Bilag 11

Supplerende høring Tillæg 1 til Lokalplan Nuuks Plads Metrostationsplads Foreslåede ændringer efter den offentlige høring

Som følge af den offentlige høring foreslås en række ændringer.

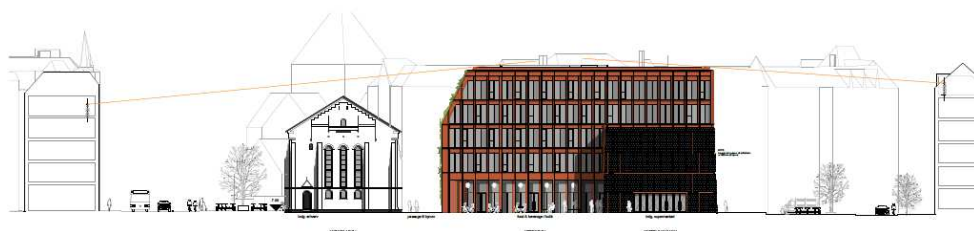
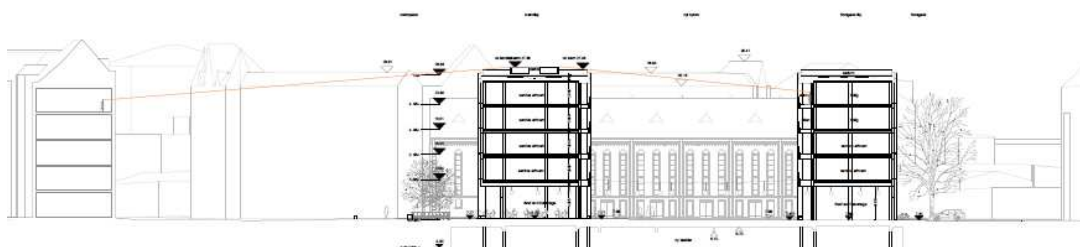
Bygherre ønsker et felt for placering af port. Porten ønskes flyttet væk fra Koppels bygning. Et felt fremfor en eksakt placering skaber større fleksibilitet. Portens bredde ønskes angivet til min. 1,4 m.

Forvaltningen medgiver, at et felt fremfor en eksakt placering (det skraverede felt) skaber større fleksibilitet.

- § 6, stk. 2. Bebyggelsens placering
c) "Porte og passager skal placeres, som vist på tegning 5c. **Portrum skal have en bredde på min. 1,4 m i lige linje. Der må ikke være barrierer som cykelstativer og andet mellem Florsgade og det indre byrum.**"
- Lokalplantegninger tilrettes
Tegning 2a - Anvendelse.
-Markering af gråt felt for anden anvendelse udvides.
Tegning 5c - Porte og passager og Tegning 6a - Ydre fremtræden
-Der angives et felt.
- Redegørelsen
-Konsekvensrettes bl.a. illustrationsplan og vignet af trafikforhold (se ovenfor pkt. 'Bilparkering')

Vinduer på langsiderne

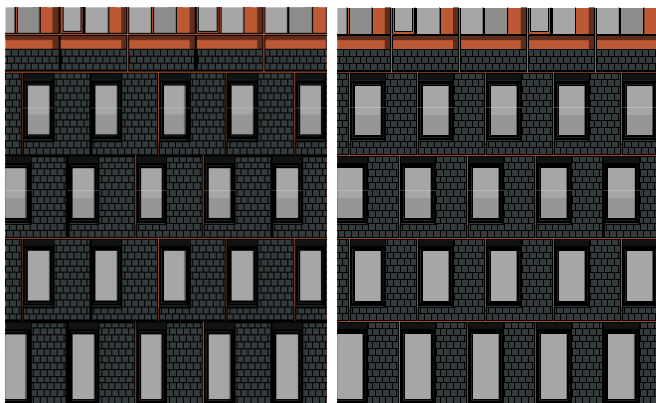
Bygherre ønsker at bredde på vindueshuller på bygningen langsider (facade f og h) forøges af hensyn til dagslys i boliger, da beregning (med 10 %-reglen) viser, at der er behov herfor. Bredden på murhuller ønskes forøget med 16 cm (se illustration nedenfor til højre). Alternativt ønskes bredden forøget yderligere til 21 cm. Bygherre ønsker, at der i lokalplanen gives mulighed for, at der kan arbejdes med begge bredder. De i lokalplanforslaget muliggjorte vinduesbredder er vist til venstre.

- § 7, stk. 1. Bevaringsværdig bebyggelse
j) "...Langs facade f kan huller til vinduer, døre og franske altaner være maks. ~~4~~ **4,16** m i bredden....Langs facade h kan huller til vinduer, døre og franske altaner være maks. ~~4,4~~ **4,26** m i bredden...."

Tegning 1 · Områdeafgrænsning

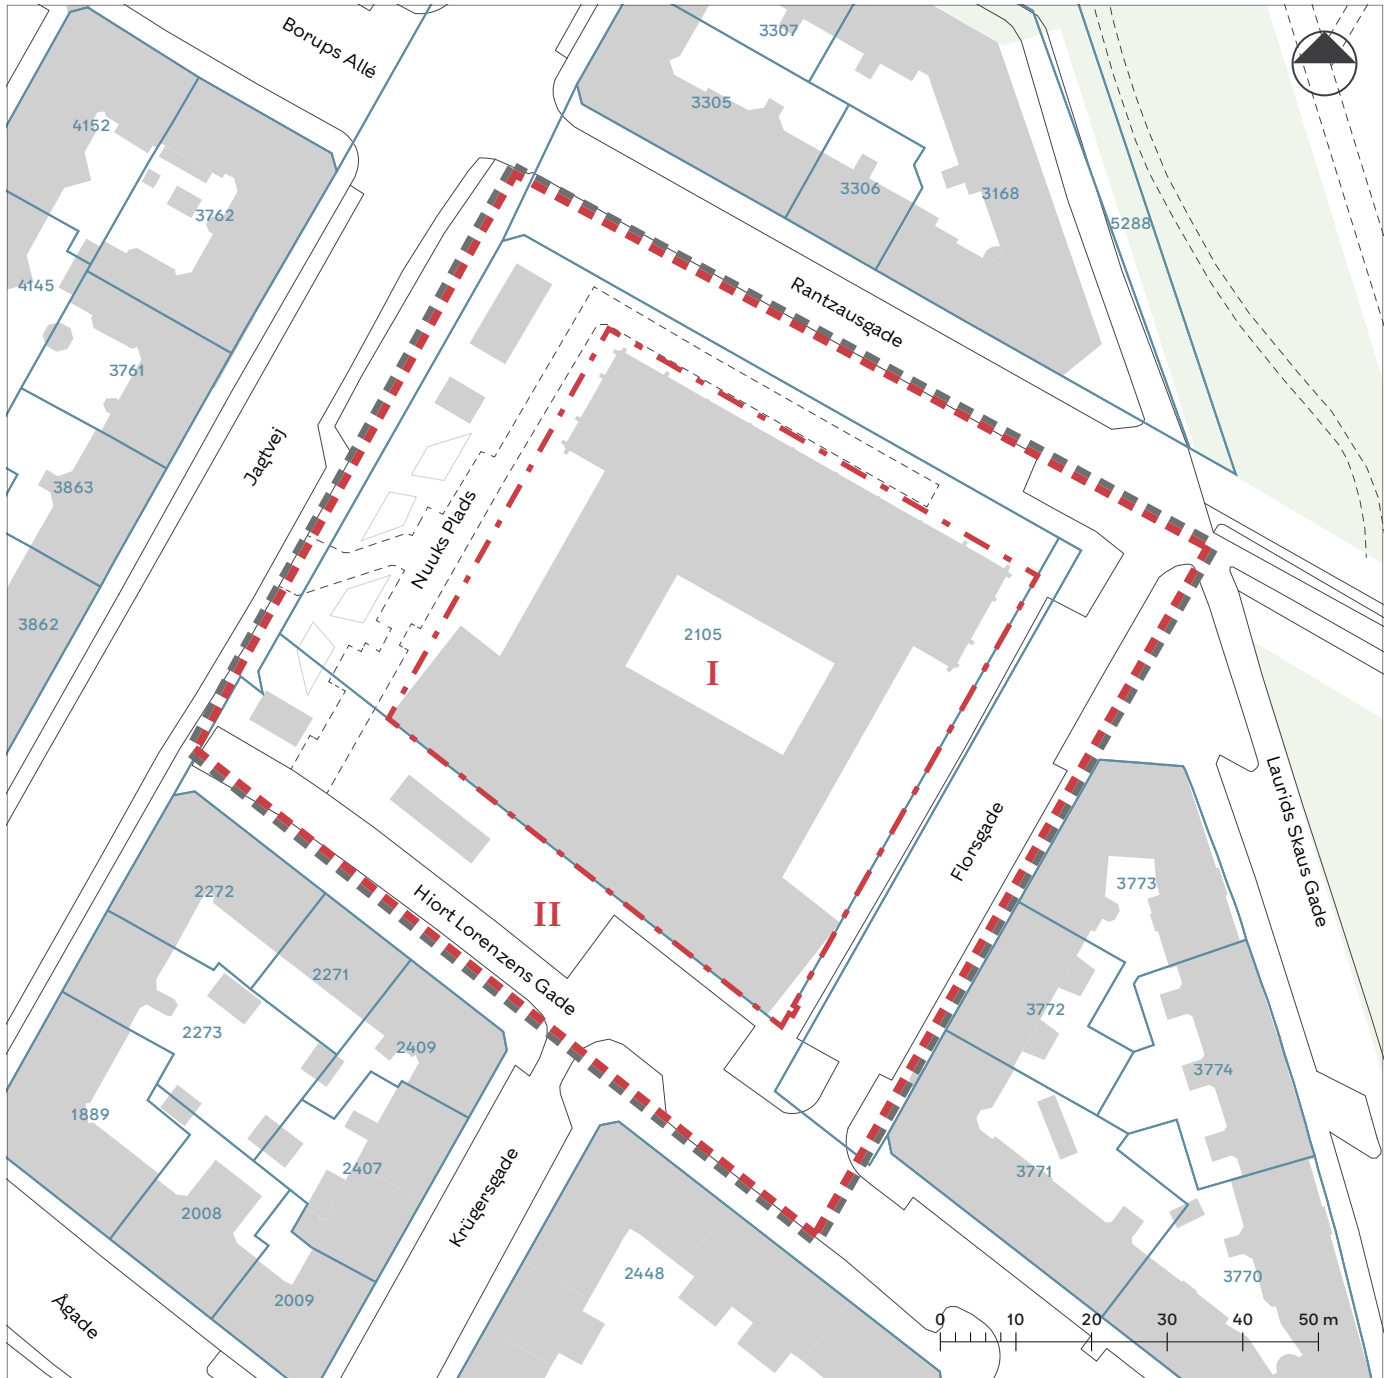
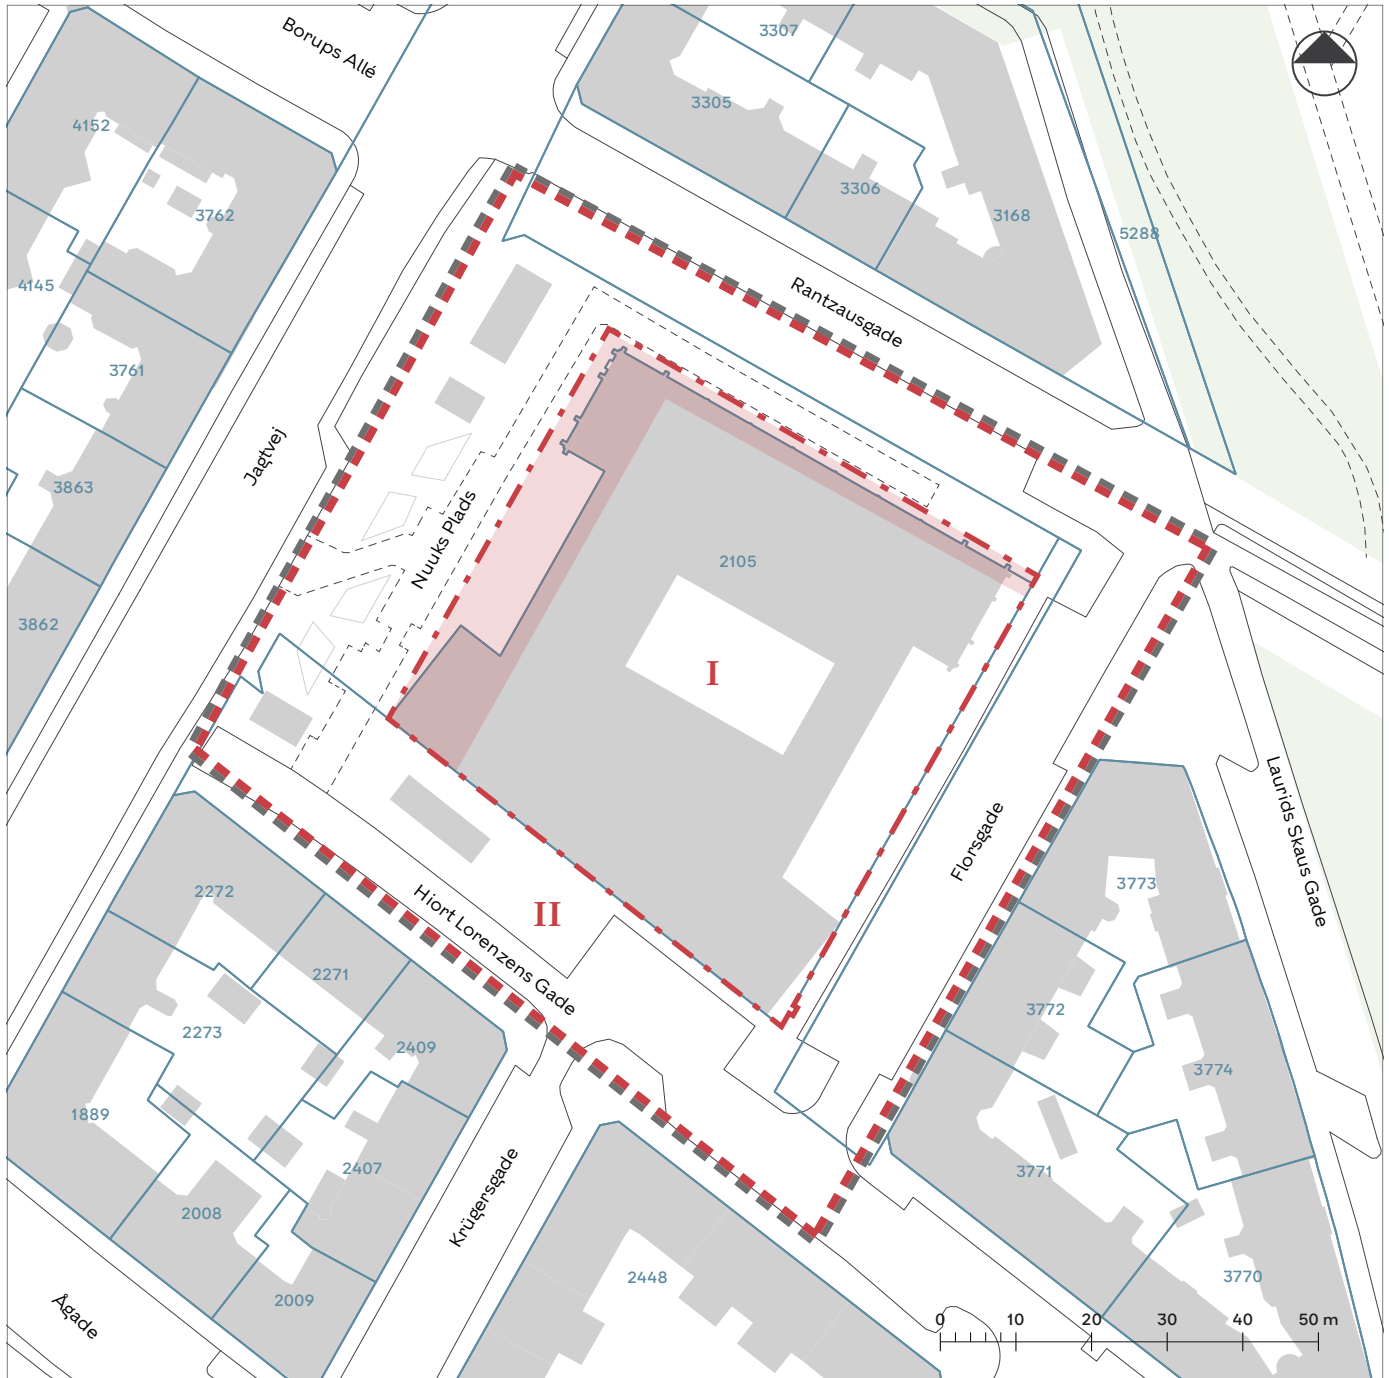
Forvaltningen er blevet opmærksom på, at der er gennemført matrikulære ændringer af matr.nr. 2105 mod metrostationspladsen. Ændringer fremgår af tegning 1 - Områdefgrænsning, hvor ændringen er markeret. På tegning 3 er vejlinjen ændret. Ændringen er konsekvensrettet på øvrige tegninger. § 4, stk. 1. Vejlinjer justeres som anført: ~~Mod Jagtvej, Rantzausgade, Florsgade og Hiort Lorezens Gade opretholdes de eksisterende vejlinjer, jf. tegning 3.~~

Tegning 2a · **Anvendelse i stueetagen (1. etage)**

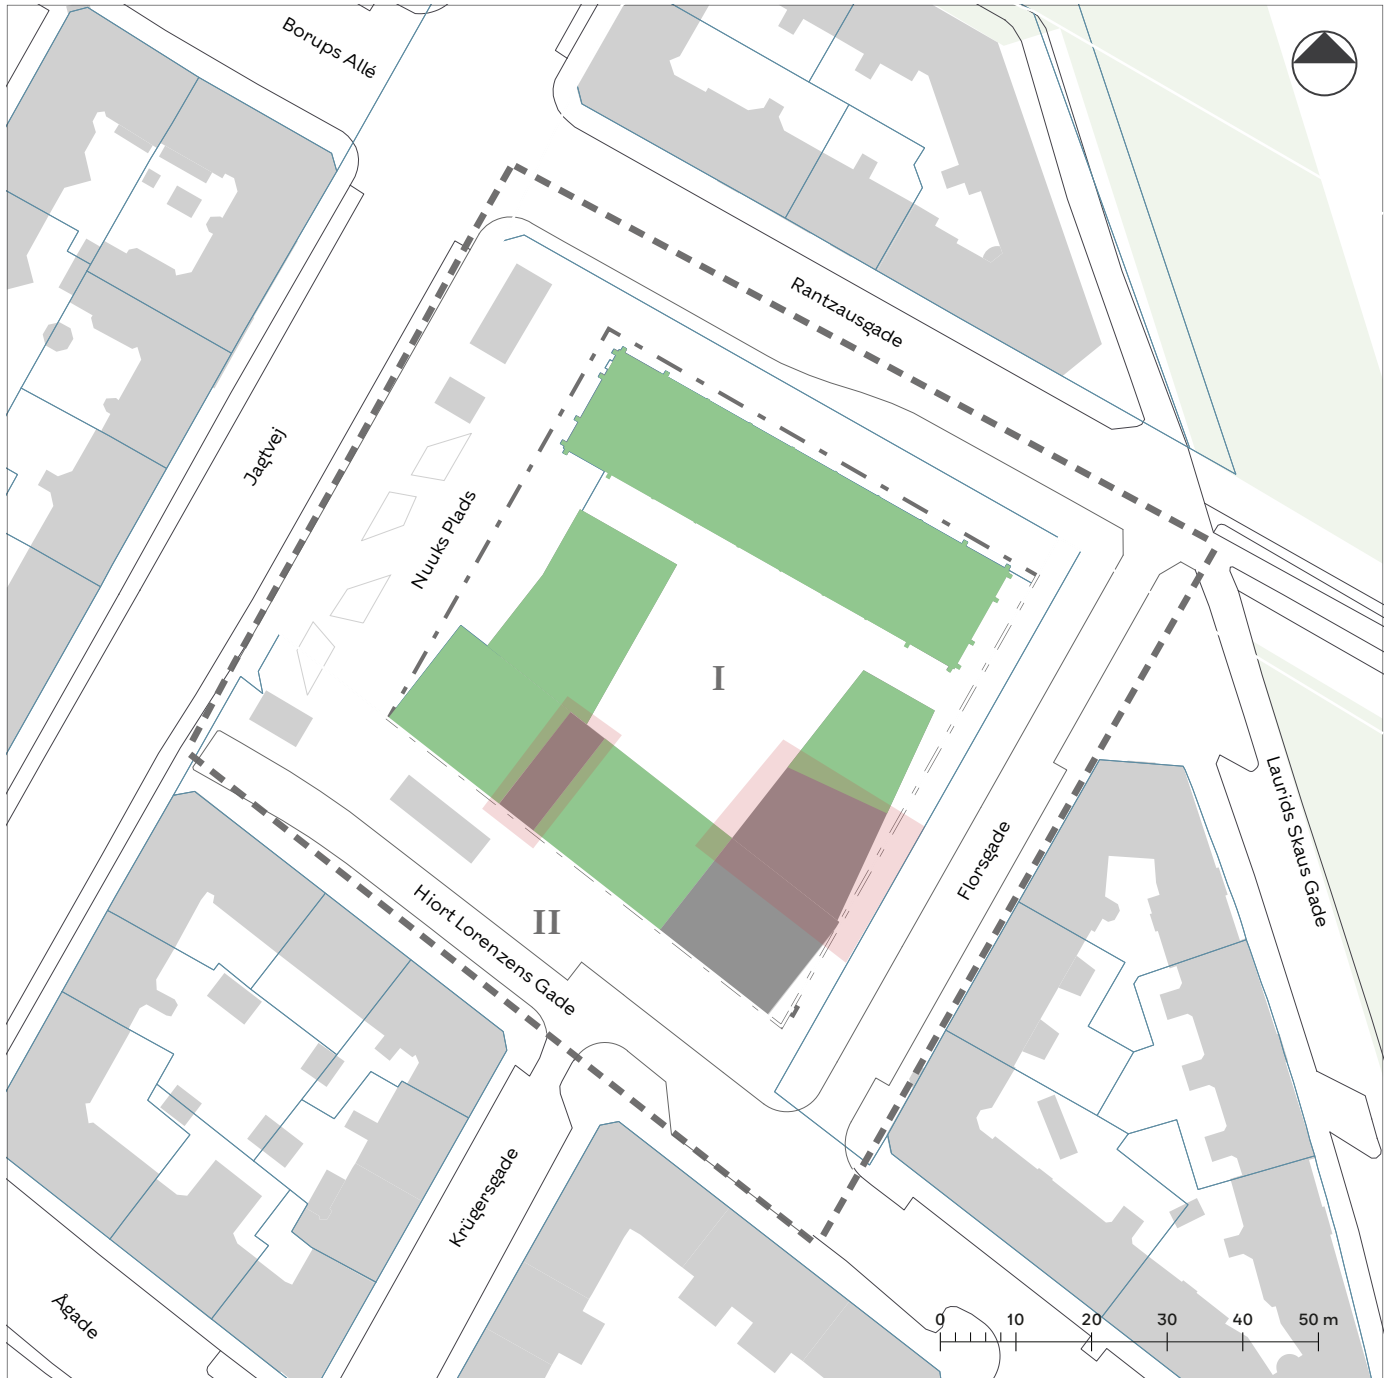
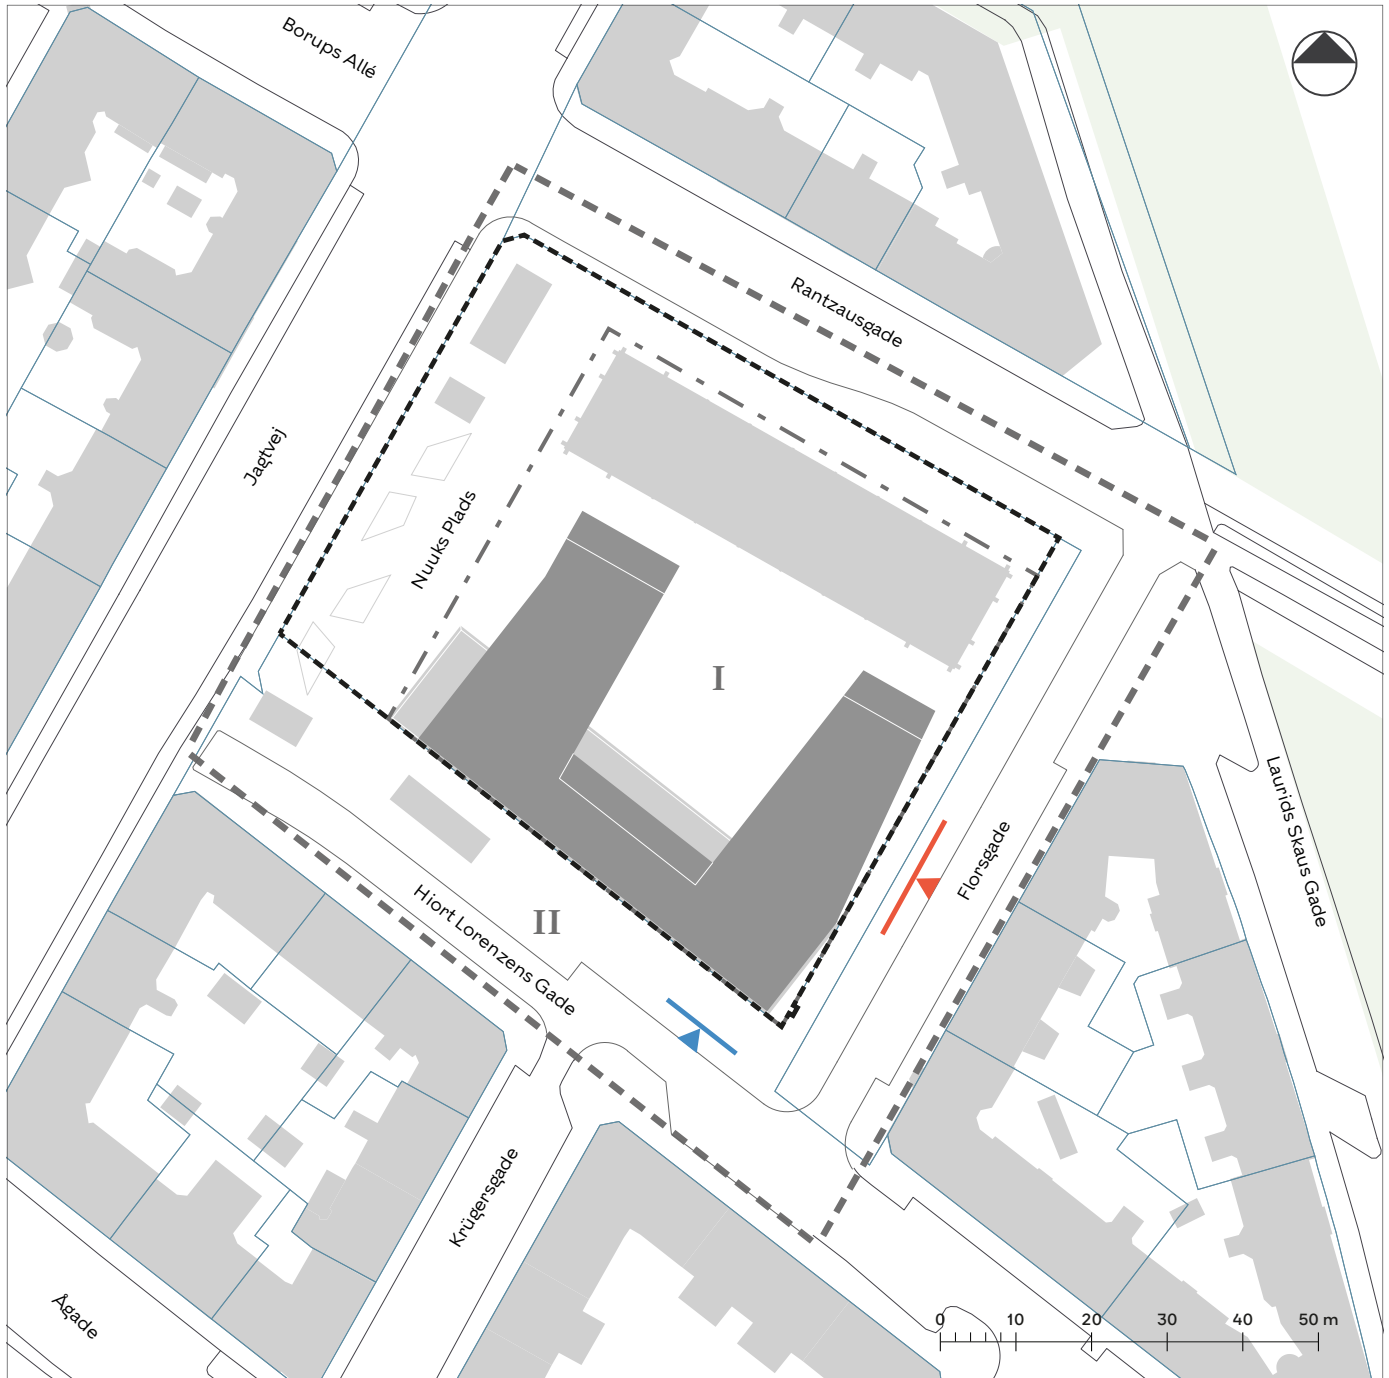
- Lokalplantegninger tilrettes
Tegning 2a - Anvendelse i stueetagen (1. etage)
-Markeringer for publikumsorienterede erhverv justeres.
- § 7, stk.1. Bevaringsværdig bebyggelse
